(仮称) 福島北風力発電事業
環 境 影 響 評 価 準 備 書
補 足 説 明 資 料

令和 5 年 3 月

H S E 株式会社

風力部会 補足説明資料 目次

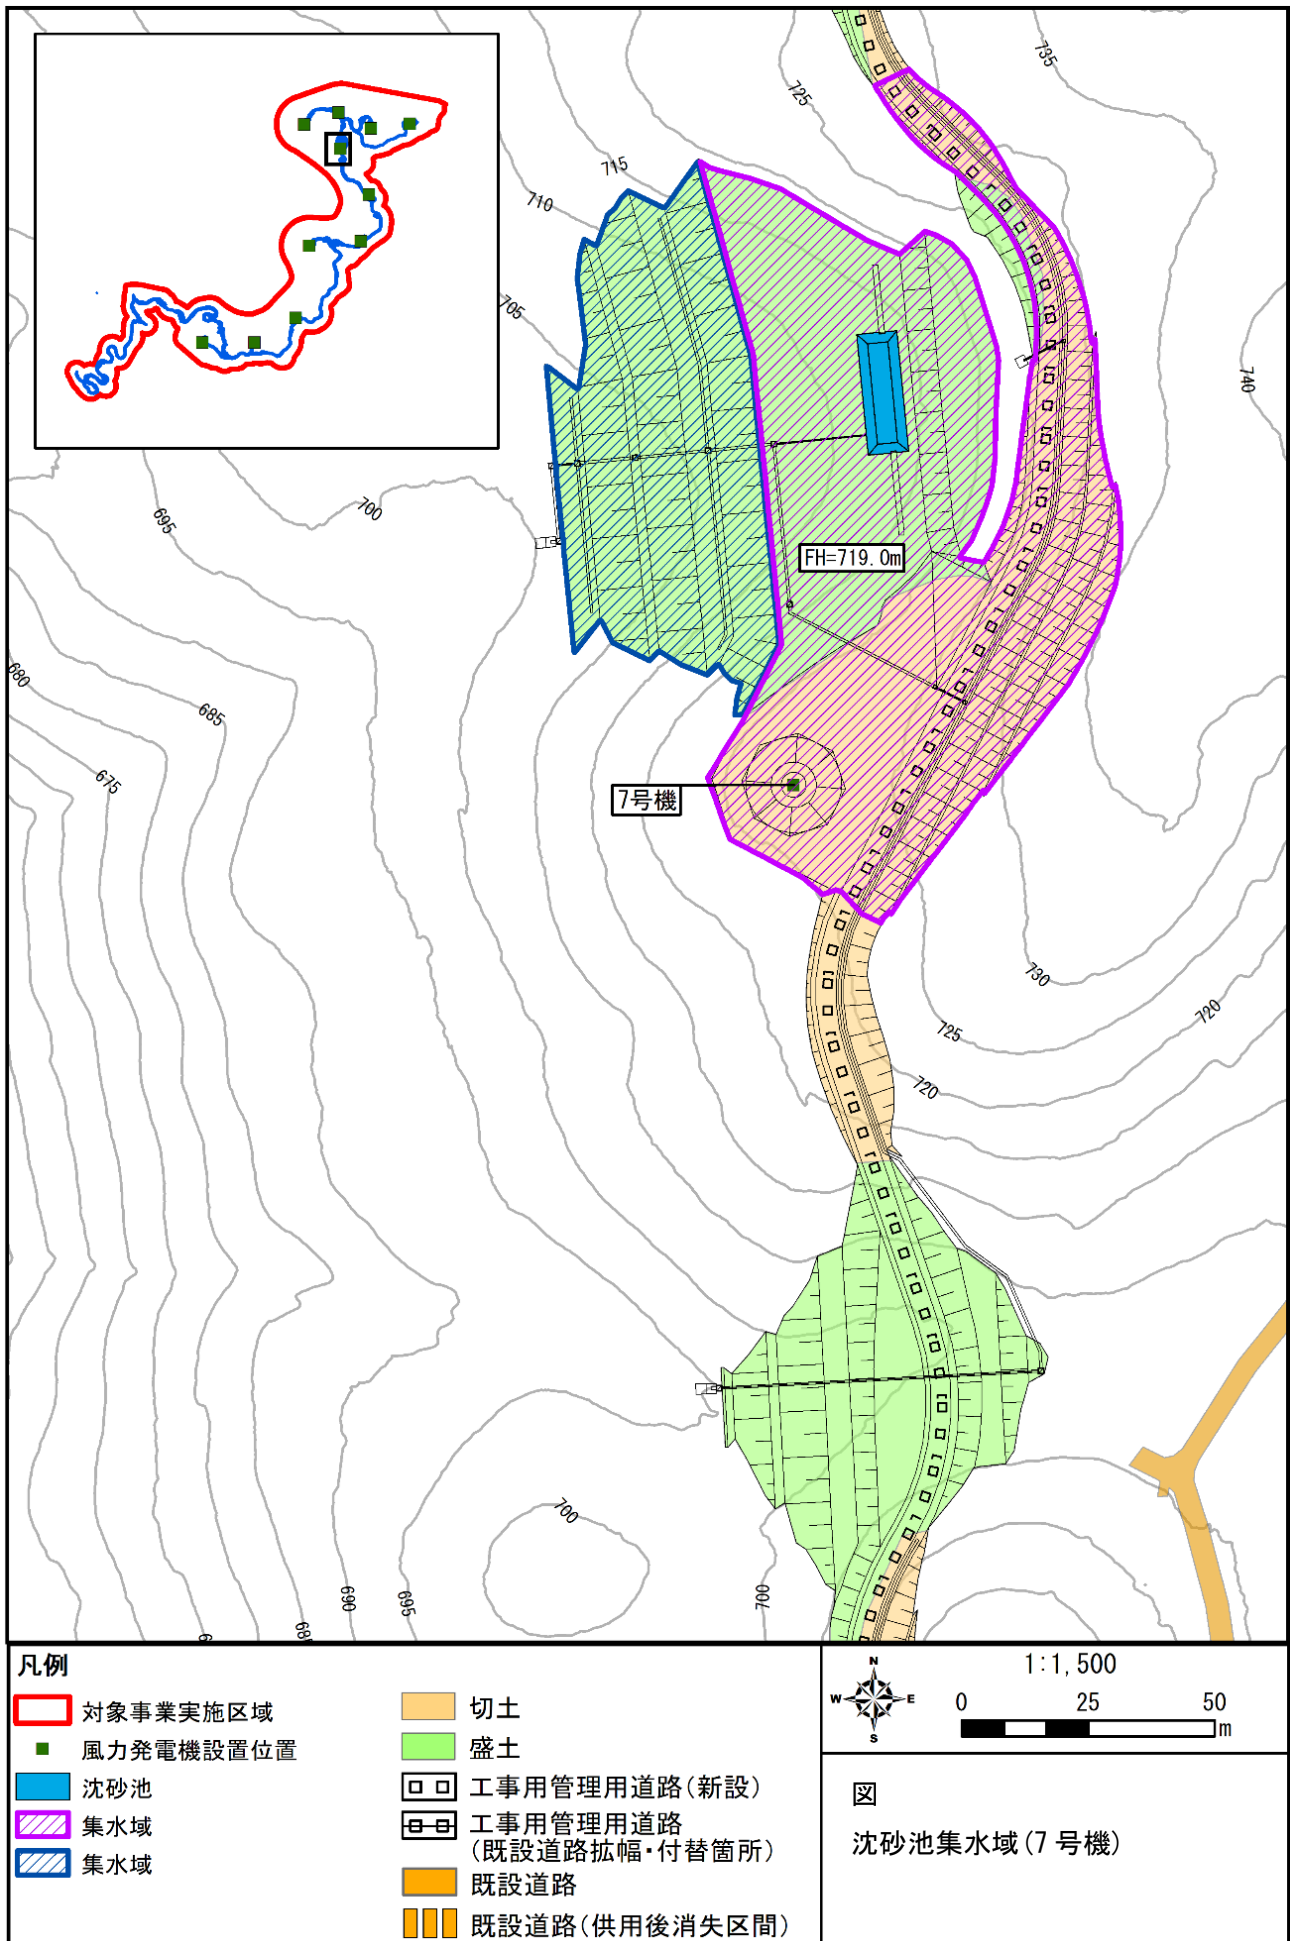
改変区域図の既設道路には「供用後消失区間」とされている区間がありますが、これらの区間の現況（路面・排水状況）と整備計画（緑化の有無）等について教えてください。

もしもその整備計画の実施時期や内容等が分かれば教えてください。（例えば、緑化をする場合は本事業に合わせて（あるいは数年後に）実施するかなど）。

本区間の現況について、路面は砂利敷であり、排水状況としては止水エースが各所にあります。林道付け替え後の消失区間の整備計画については、福島森林管理署が実施する予定です。

福島森林管理署が実施する整備計画の実施時期や内容等は把握しておりません。

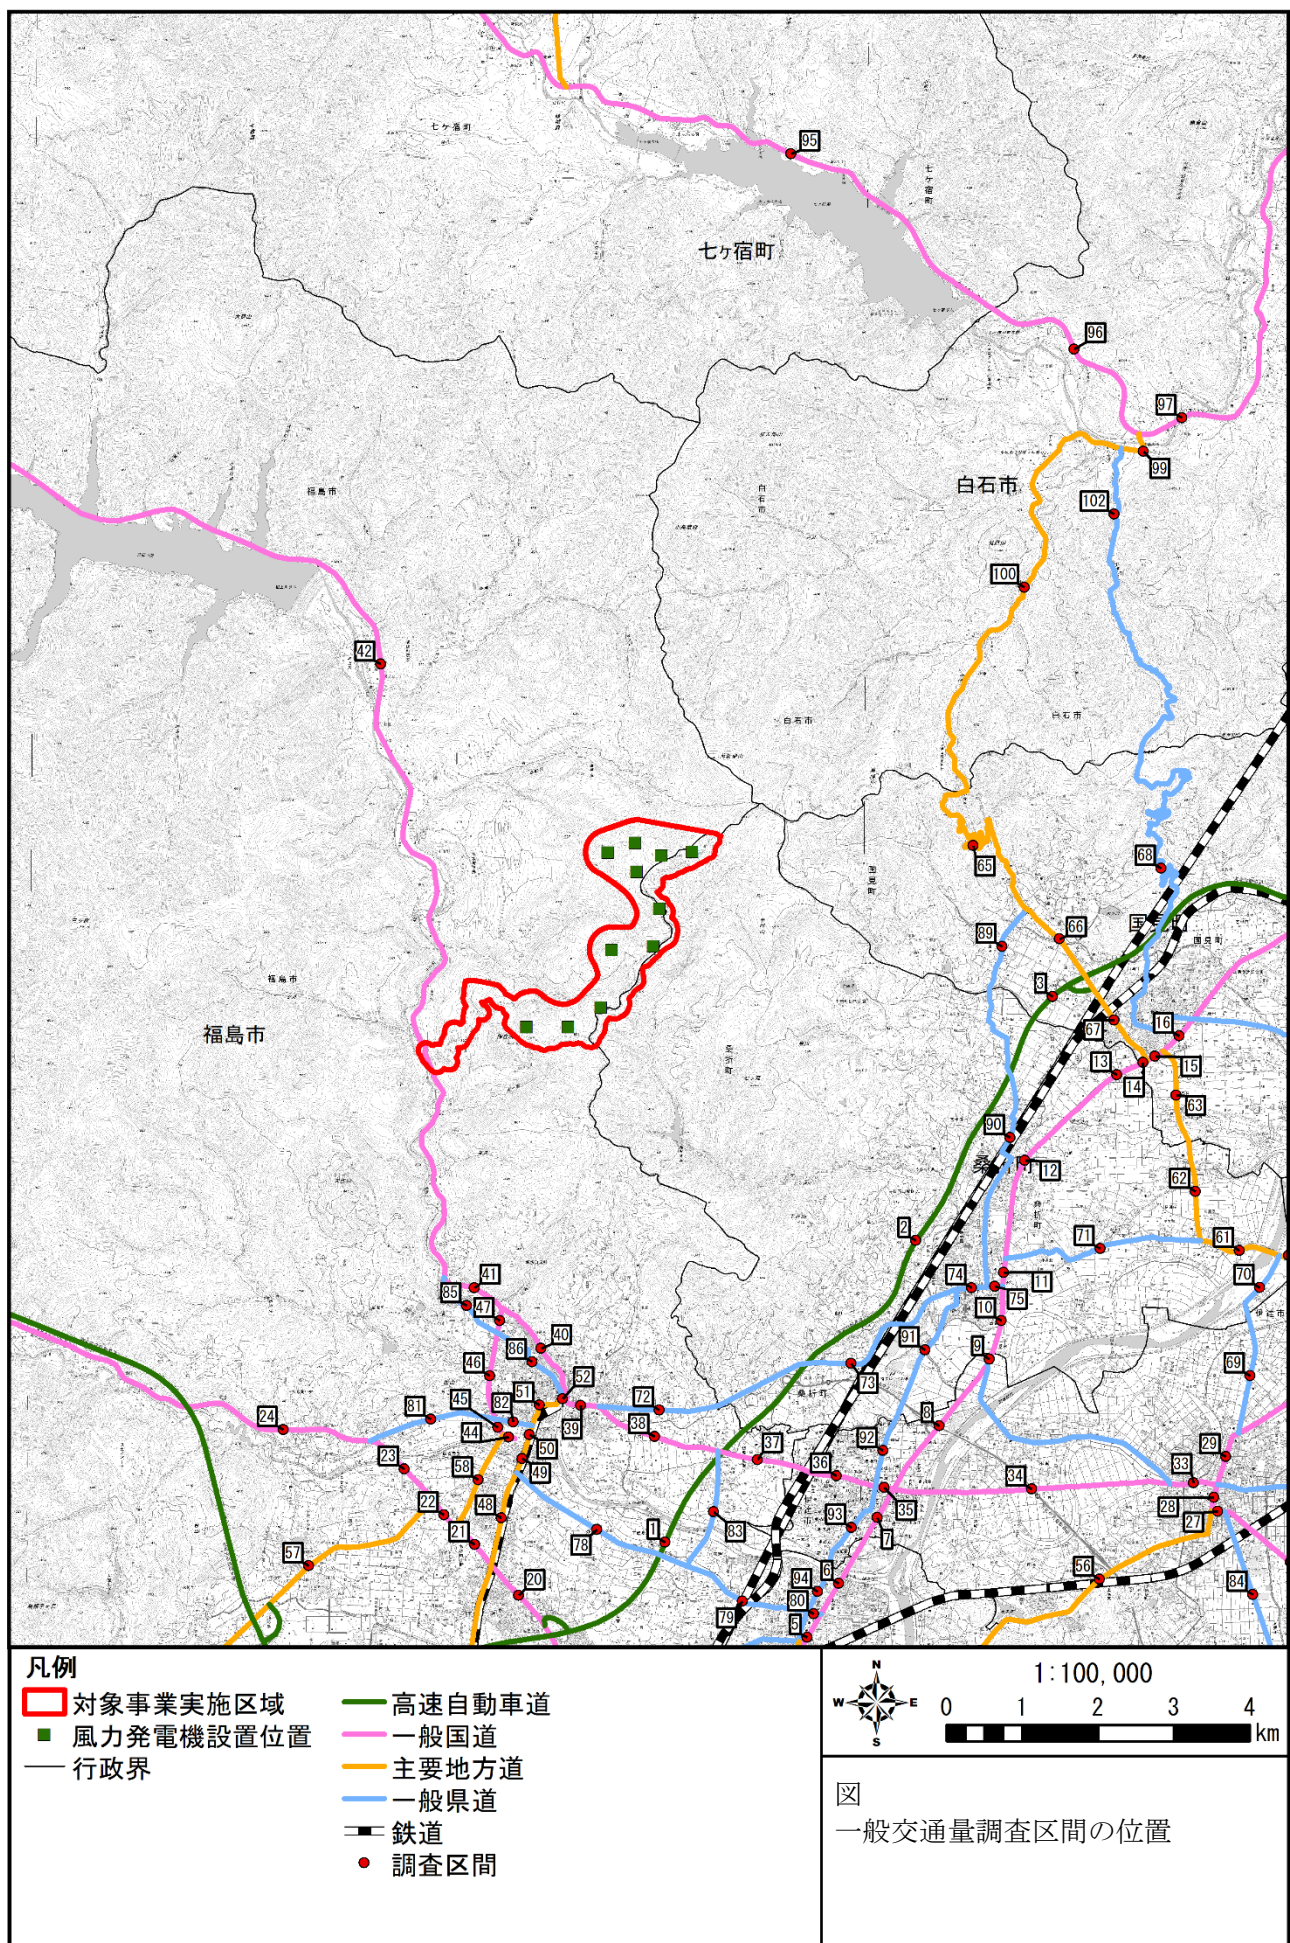
表3.2-11の交通量を測定したリンクが図3.2-6主要な交通の状況のどこにあるのか、工事用資材の輸送経路に関係するところだけでも示していただけないでしょうか。

準備書で示した一般交通量調査区間の位置は次図のとおりです。

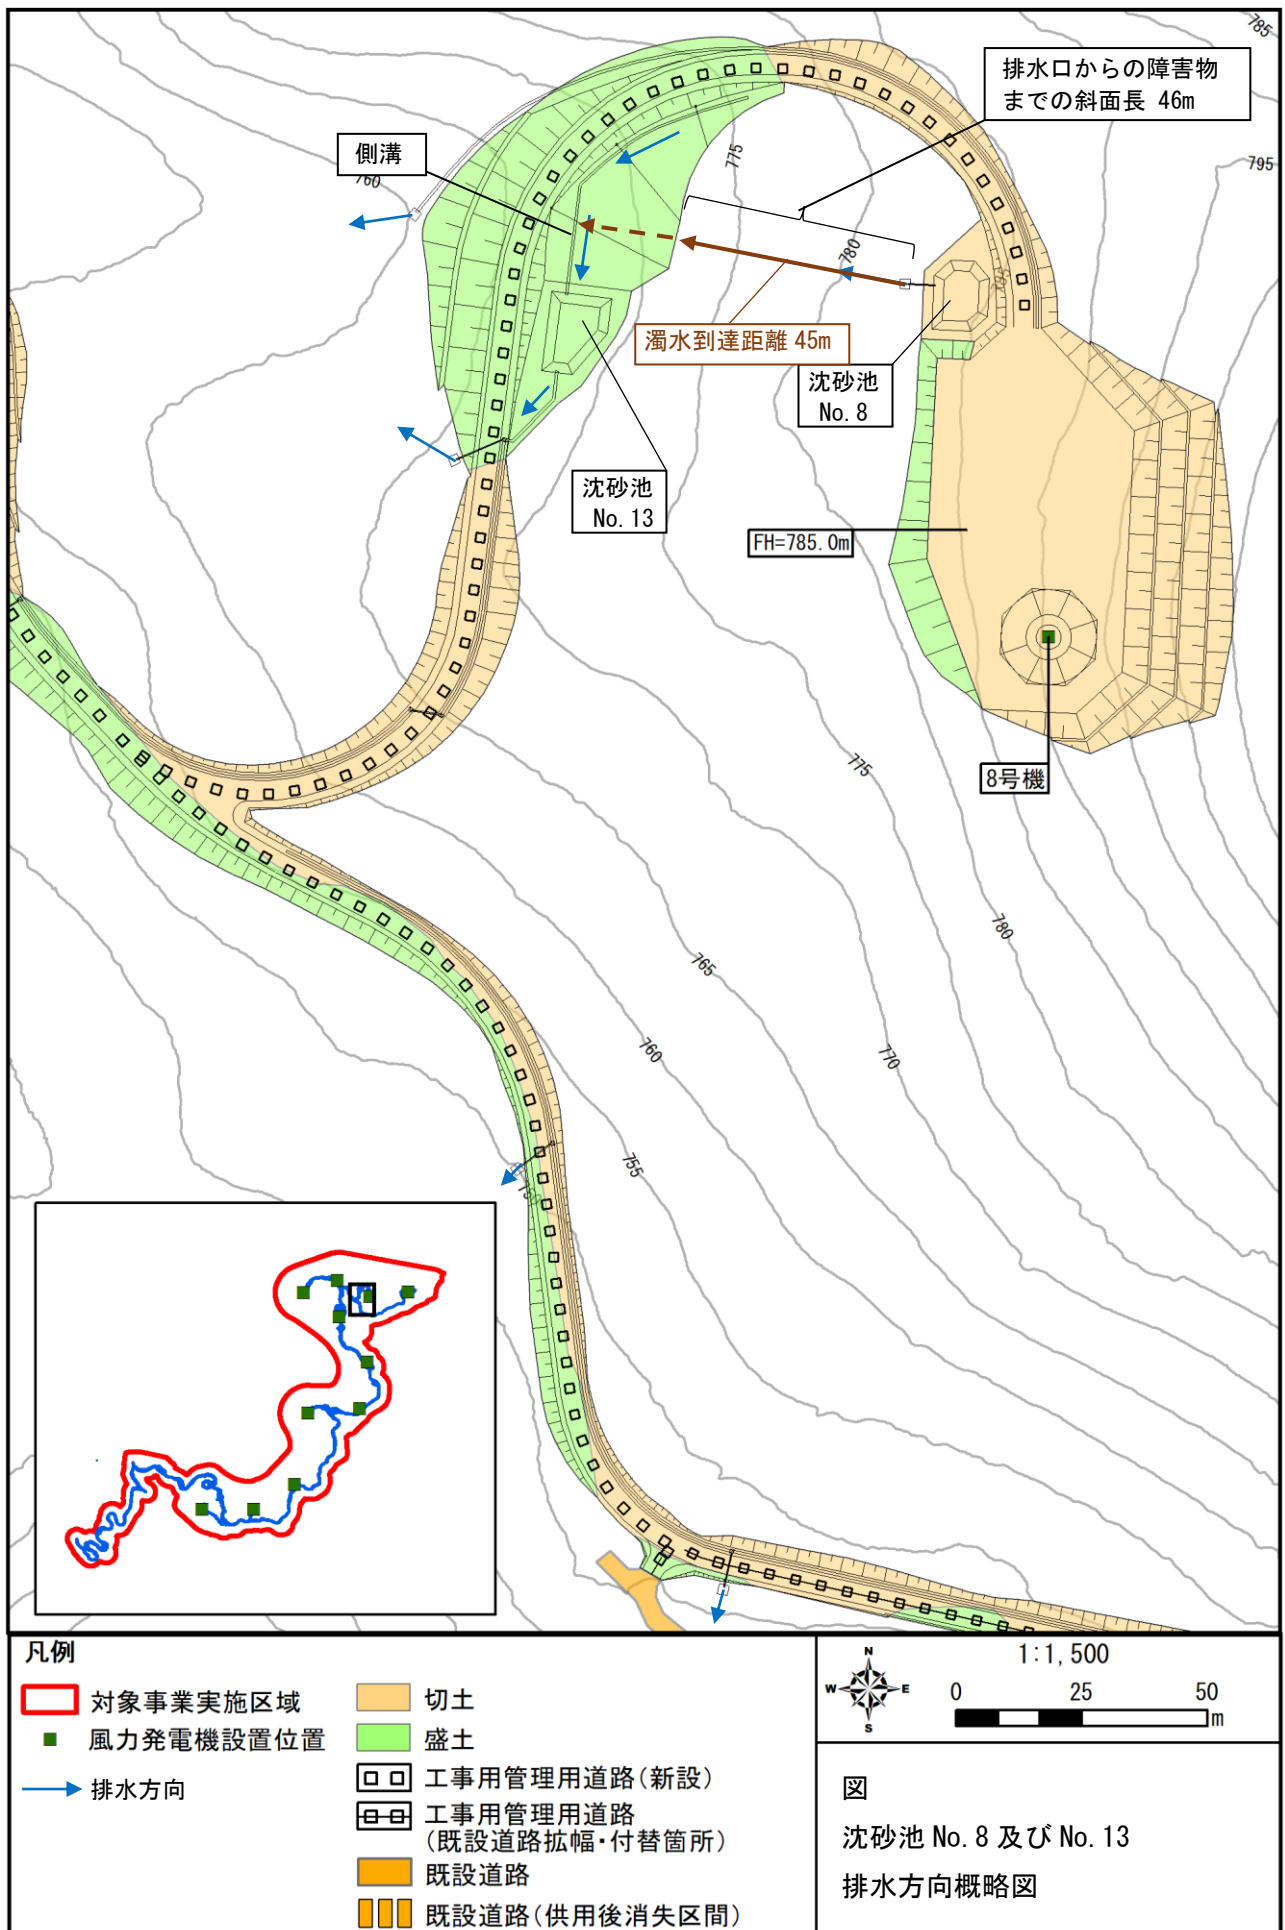
夏季の濁りの調査結果は、降雨時の調査結果に比べても大きいようですが、これについて考察して下さい。

夏季は一般的に生物活動が活発な時期であり、W-2 及び W-3 の流量は小さいため、動植物プランクトン等の生物的な影響を受け、浮遊物質量が高くなった可能性が考えられます。

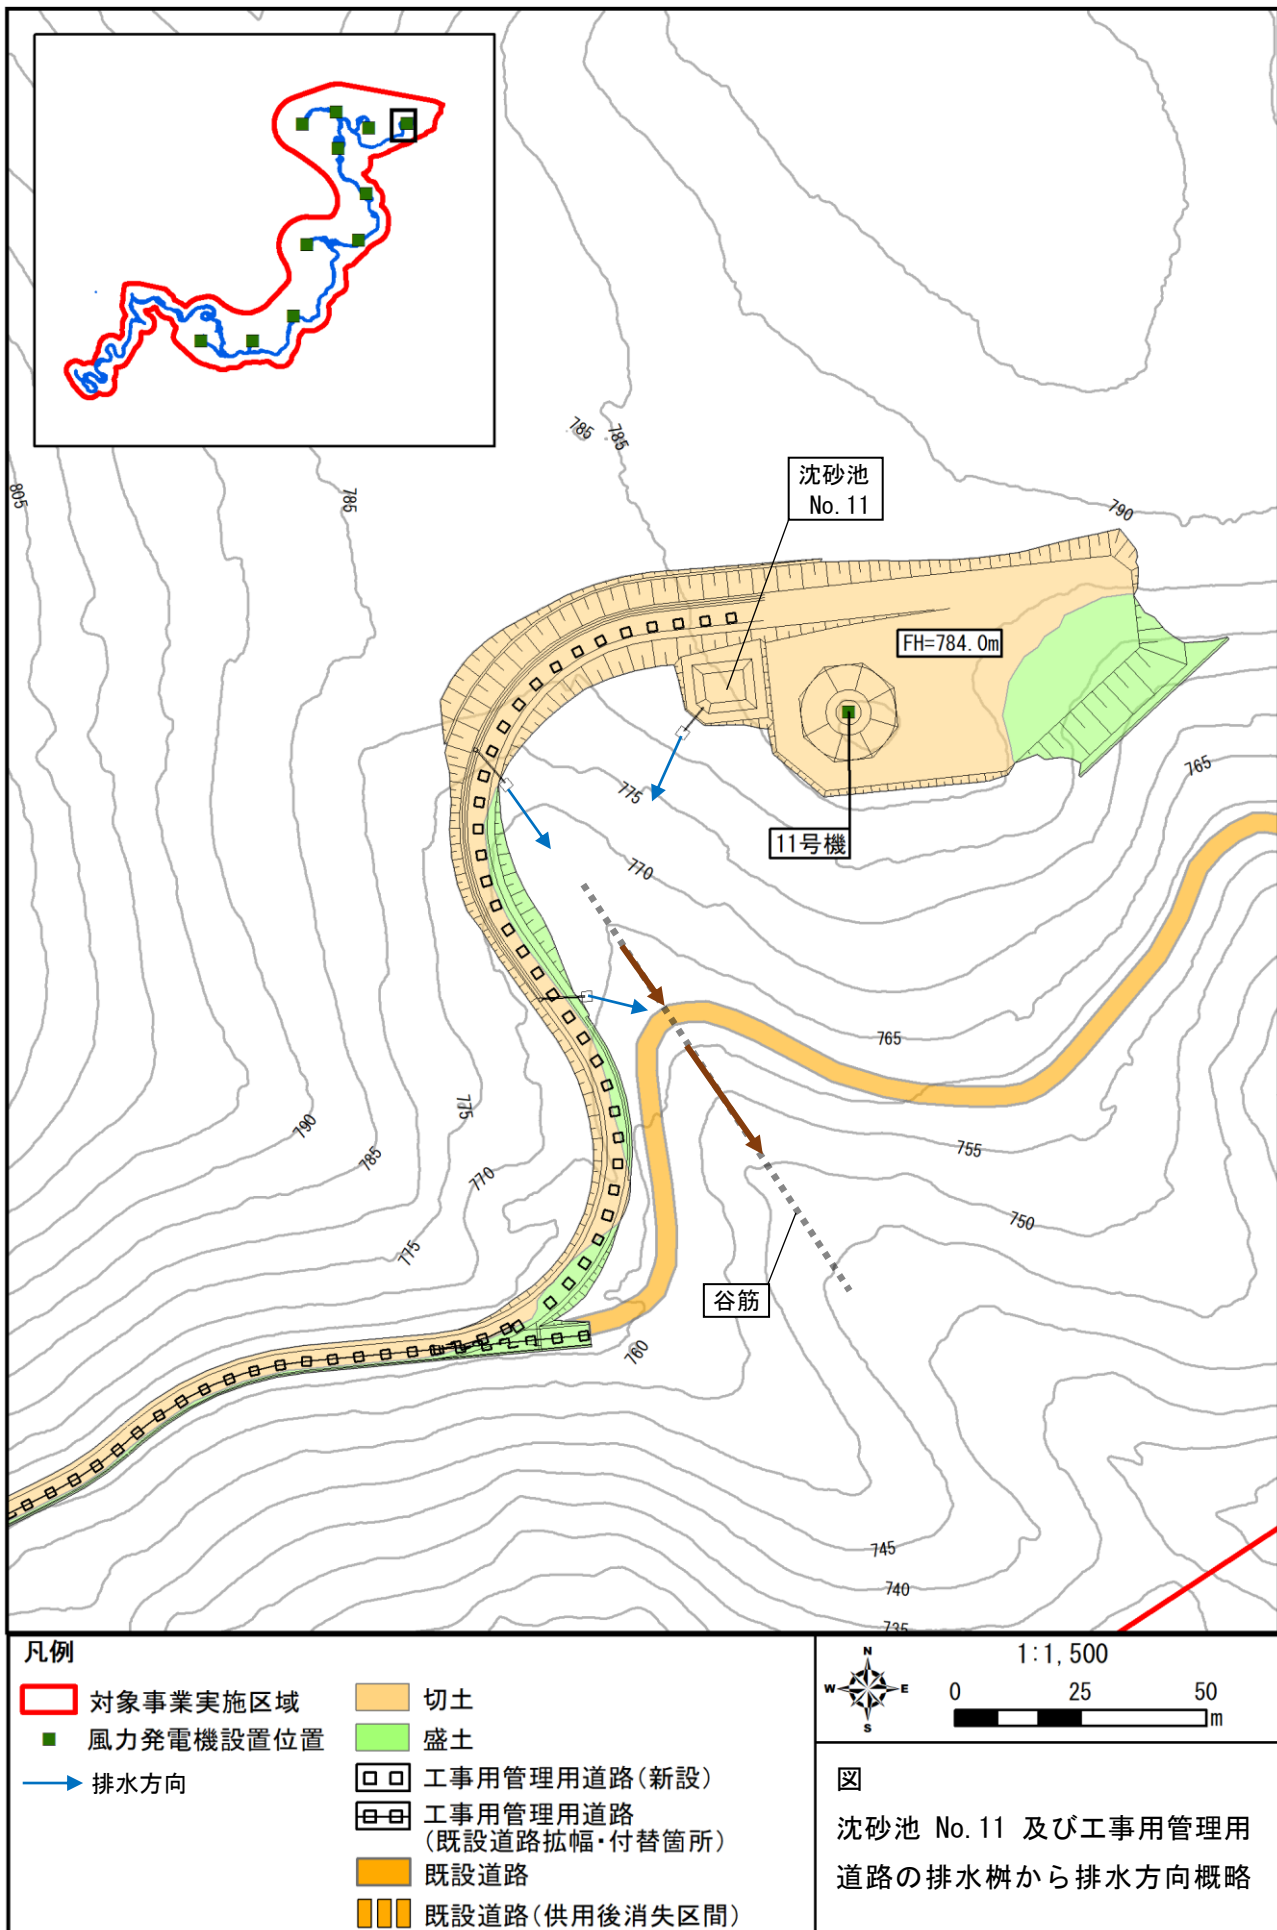
貯水池番号No. 8とNo. 11の予測結果は、道路への到達距離との裕度がほとんどありません。沈砂池からの排水の排水予想経路および道路へ到達した場合のその後の予想経路等について教えて下さい。特に、沈砂池No. 11からの排水と、近隣の2つの道路排水との関係についてもご検討下さい。

沈砂池No. 8からの排水は沈砂池No. 13に流入する可能性があるため、沈砂池No. 13の沈砂池面積は他の沈砂池に比べて大きく（集水域の面積の割にの意図）設計しているとの理解で良いでしょうか？

沈砂池No. 11及び2個の道路排水柵からの排水が南側の既設道路を横切る際には、道路面や側溝に到達するのではなく、道路下部の既存のカルバート（ポリエチレン管等）をそのまま利用してから南側に流下させるとの理解でよろしいでしょうか？

沈砂池 No. 8 からの排水は西側の新設道路方向に流れ、側溝を通過して沈砂池 No. 13 で集水したのち、暗渠により新設道路の西側へ放流する計画です。

また、沈砂池 No. 11 及び近接する2個の道路排水柵からの排水は、流量を変更することのないよう谷筋へ放流し、南側の既設道路方向に流れたのち、そのまま既設道路の南側の谷筋に流れます。

沈砂池 No. 8、沈砂池 No. 11 及び近接する2つの道路排水柵の排水方向概略図は次図のとおりです。

沈砂池 No. 13 は、沈砂池 No. 8 からの排水が沈砂池 No. 13 に流入する可能性を考慮した設計となっています。

南側の既設道路(私有地)には排水施設等ないため、沈砂池 No. 11 等の排水は道路面を流れ谷筋へ流れると想定されます。なお、現状においても当該箇所雨水による洗堀は確認しておらず、大きな影響はないものと認識しています。
